Grudziądz, dnia 20.02.2024 r.

WIR.271.50.2023

Dotyczy: wyjaśnienie treści Specyfikacji Warunków Zamówienia w postępowaniu o udzielenie zamówienia publicznego na budowę Delfinka przy ZSO w Grudziądzu”.

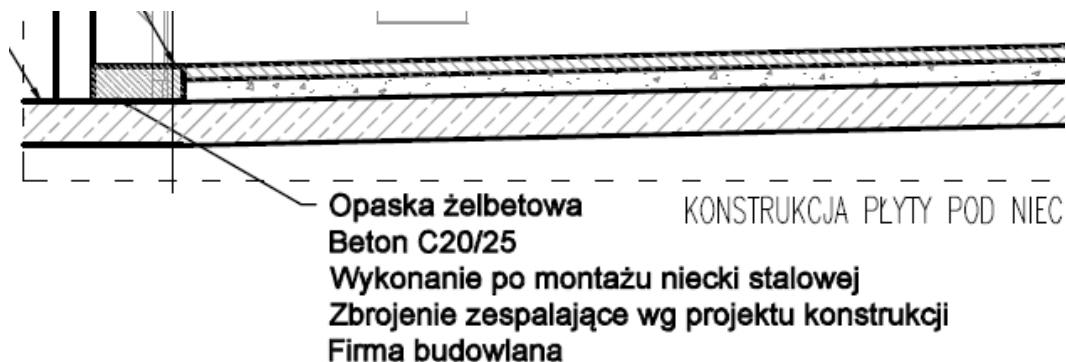
Zwracamy się z prośbą o udostępnienie rysunków betonowych kanałów dennych oraz obwodowych pod nieckami stalowymi wraz z ich dozbrojeniem. Szacowana ilość tych elementów to około 40 m³.

Kanały denne basenu stanowią element basenu stalowego (wyk. producent basenu), są one zatopione w betonowych podwalinach pod dnem basenu, które wykonywać wg rys. niecek (rys. TB 1-3), beton C20/25.

Opaski żelbetowe wykonywać wg w/w rysunków TB 1-3 oraz wg załączonego rysunku uzupełniającego, pokazano zbrojenie zespalające - strzemiona.

Rozstaw strzemion ustalić z wybranym dostawcą niecek stalowych.

Załączamy niezbędną do wprowadzenia do postępowania REWIZJĘ rys. TB.3 - z dn. 07.04.2023 (dot. zmiany błędnego zapisu pow. lustra wody)

Rys. TB.3. z dn. 13.04.2022 zawierał błędny zapis powierzchni wody basenu : było 312 m - ma być 400 m²
